Service Information

22RH532

R74-13

Rectifications to Service Manuals and modifications introduced in accordance with PL01 during production.

Fig. 1

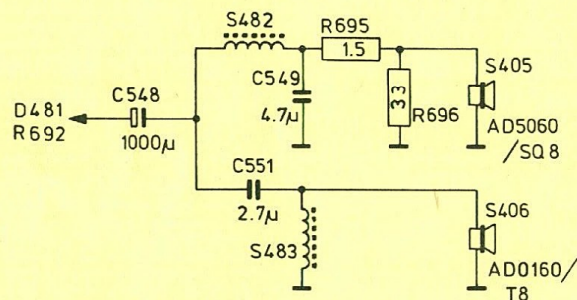
- The code number of R616, 618 (10 Ω safety) should be 4822 111 30405.
- The code number of BC548 (TS440) should be 4822 130 40938.
- The circuit diagram has been adapted (see Fig. 1).

Fig. 2

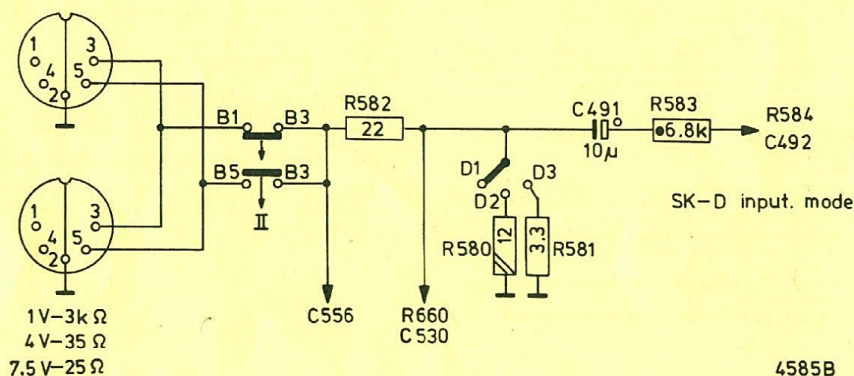
- The input circuit is changed in accordance with Fig. 2.
- R580 (12 Ω) is to be added.
- The added three-position switch has code number 4822 277 20137.

Correcties dokumentatie en wijzigingen welke in de productie onder PL01 zijn ingevoerd.

Fig. 3

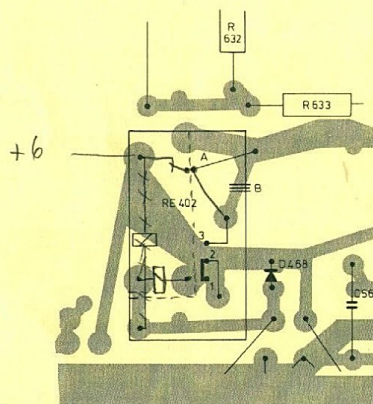
As from change code PL03 a different relay is used for production reasons. However, this is only temporary. As this temporarily used relay has no make-and-break contact, the circuit has been adapted in accordance with Figs. 2 and 3. The dimensions of the relay are also different. However, the p.c. board has been made compatible, so that both relays can be fitted. However, Service only supplies the relay with the make-and-break contact. However, the dimensions may still differ.
If the relay with make-and-break contact supplied by Service is to be incorporated in a PL03 version, with adapted circuit, the relay will not change over. In such a case connection A must be made and the track must be interrupted at B (see Fig. 4).
